《三亚市吉阳区大茅村村庄规划修编（2023-2035）》 殡葬用地规划修改

规划公示版

三亚市吉阳区人民政府
三亚市吉阳区农业农村局

2025年9月

《三亚市吉阳区大茅村村庄规划修编（2023-2035）》殡葬用地规划修改

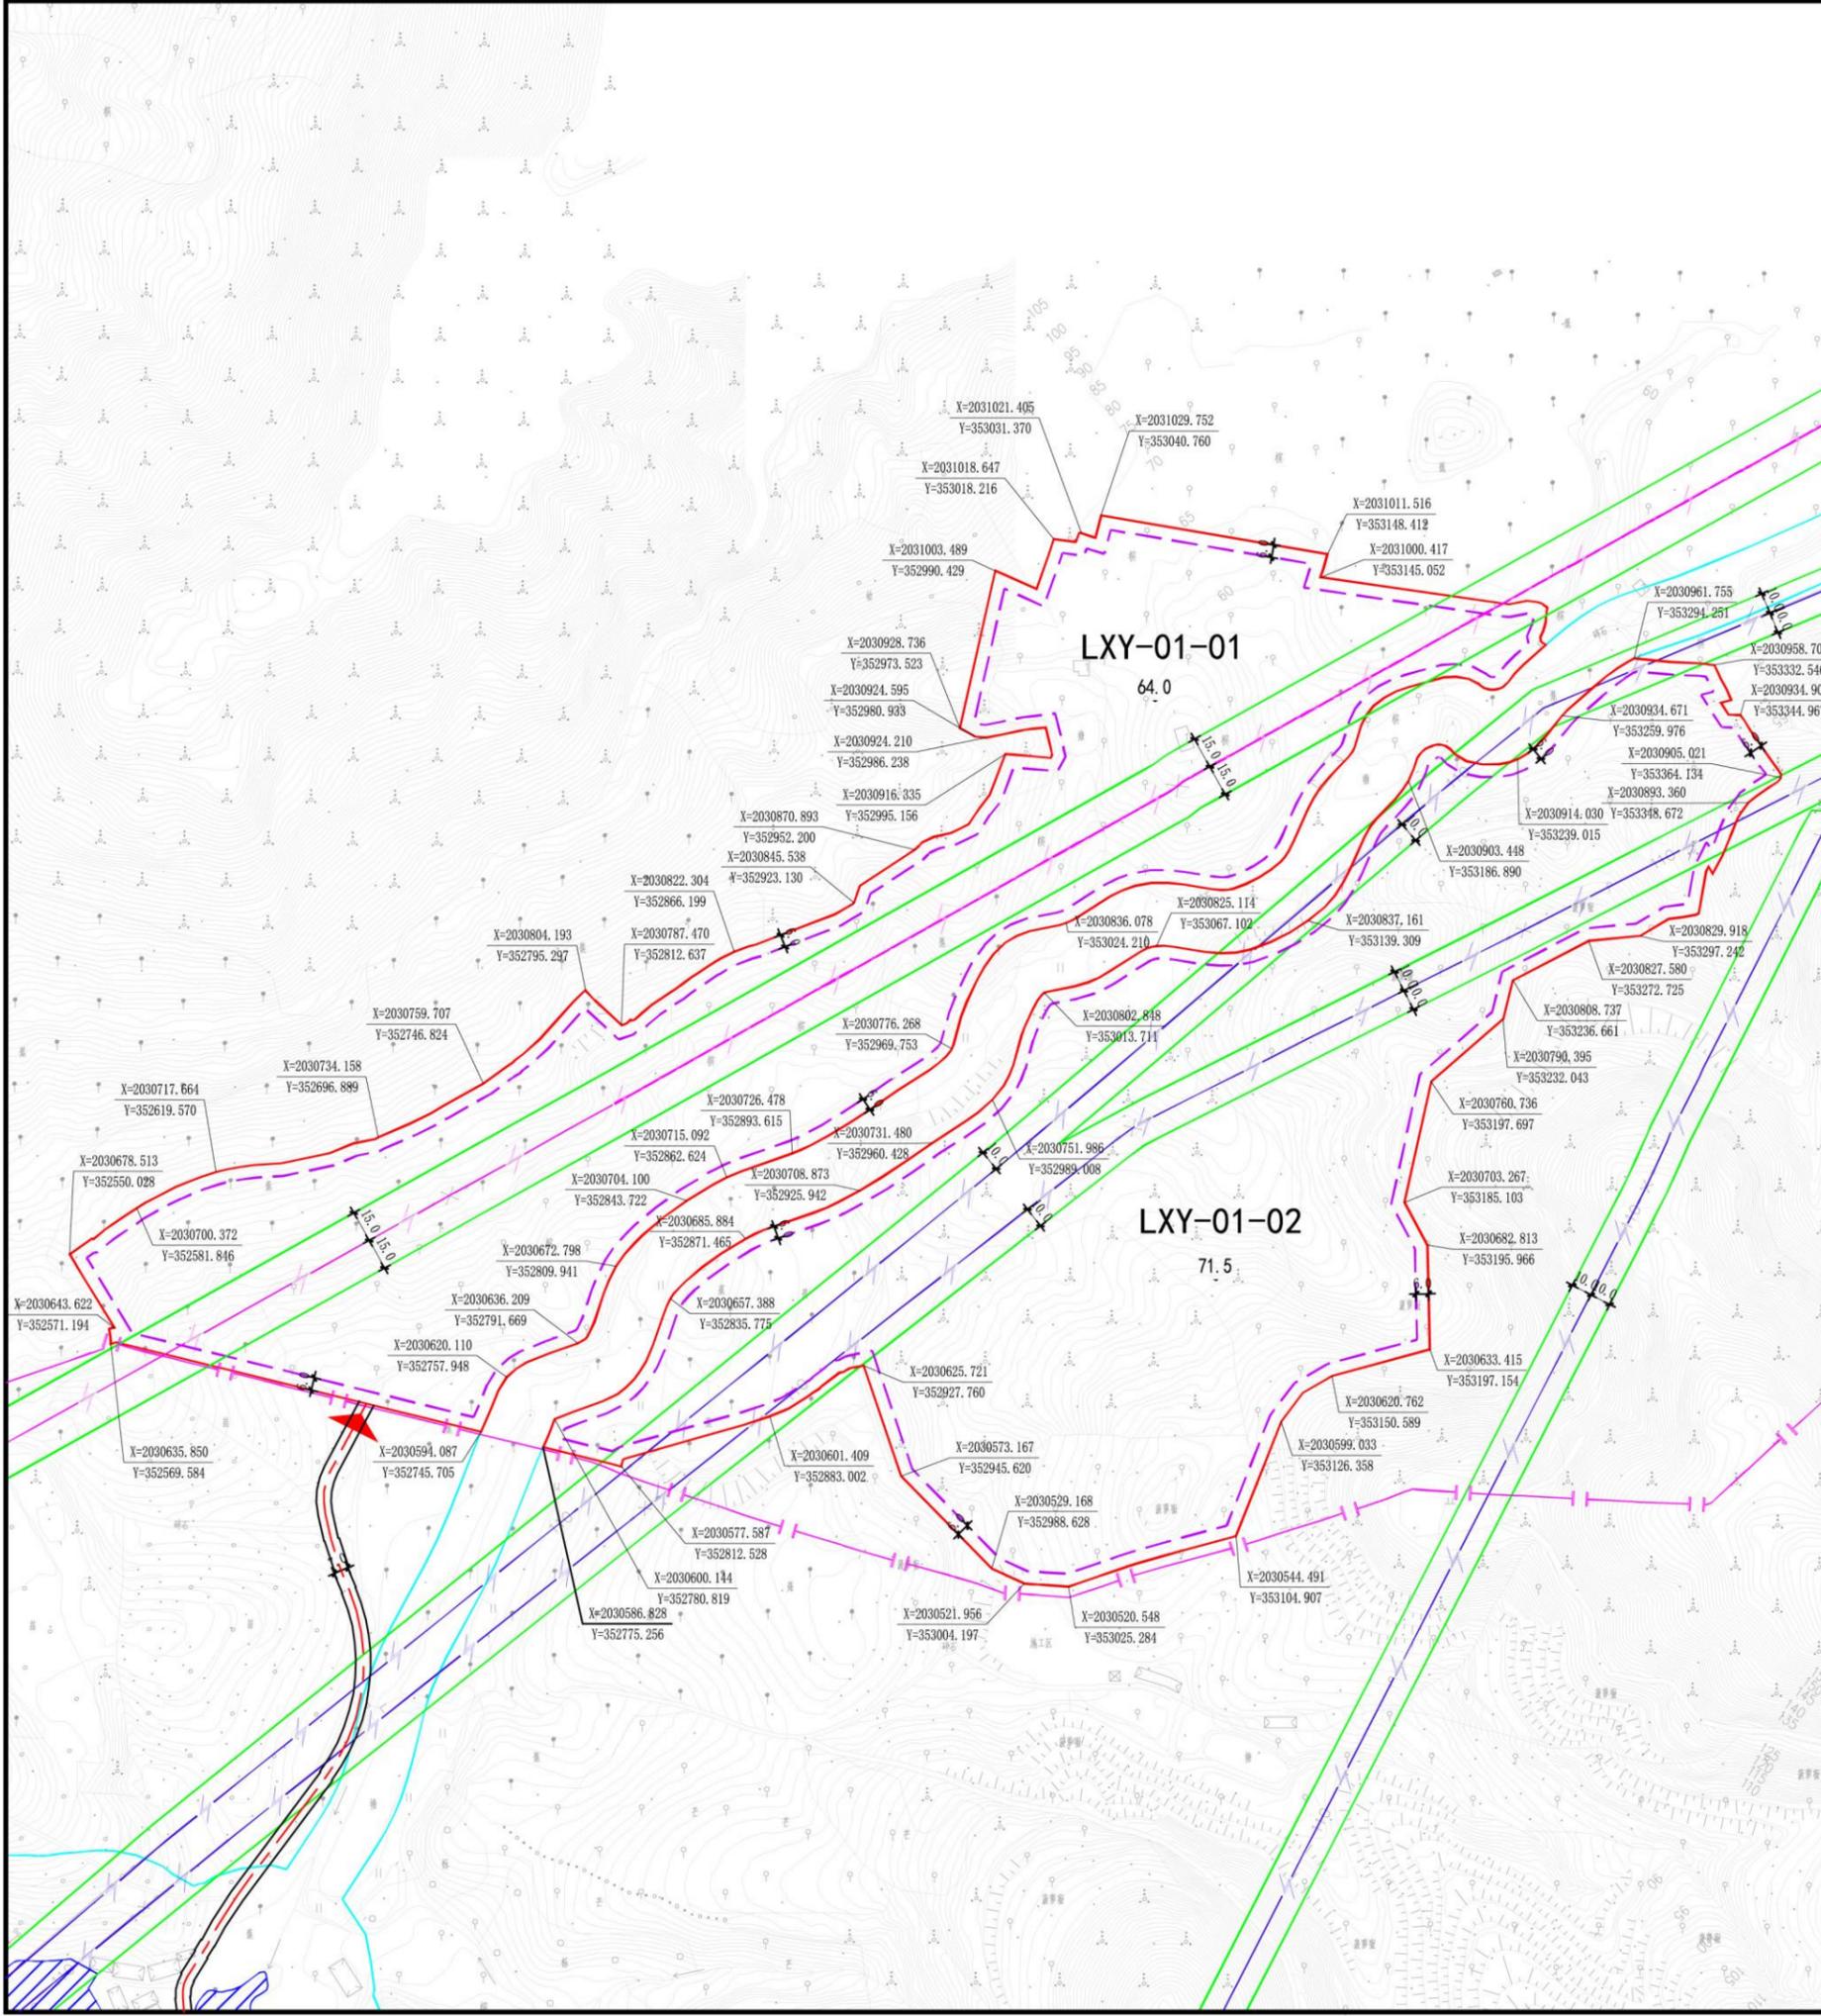
为完善三亚市吉阳区殡葬设施建设与管理促进绿色殡葬，落实三亚市殡葬领域设施用地专项整治行动要求，根据三亚市吉阳区人民政府工作部署，申请对《三亚市吉阳区大茅村村庄规划修编（2023-2035）》中的殡葬用地进行调整。

大茅村殡葬用地为荔仙园公墓二期，位于大茅村西侧，与罗蓬村交界处，仙女湖东北部区域。本次殡葬用地边界修改在不占用生态保护红线、永久基本农田、一般耕地、公益林、林地保护控制线以及河道管理线等条件下，按照符合公墓选址及规模要求，在现状已建区域基础上进行调整，具体为：本次调整在避让河道管理线的基础上适当扩大规模，修改前用地面积为 18.31 公顷，修改后用地面积调整为 17.21 公顷，用地性质保持不变，为殡葬用地（代码：1506）。同时，本次修改根据公墓现状建设情况，并结合公墓项目相关规范及海南省其他同类型公墓规划控制指标，确定地块规划条件为容积率 ≤ 0.1 ，建筑密度 $\leq 5\%$ ，建筑限高 ≤ 12 米，墓区绿化覆盖率不得低于墓区面积的 50%，其余控制要求详见图则。
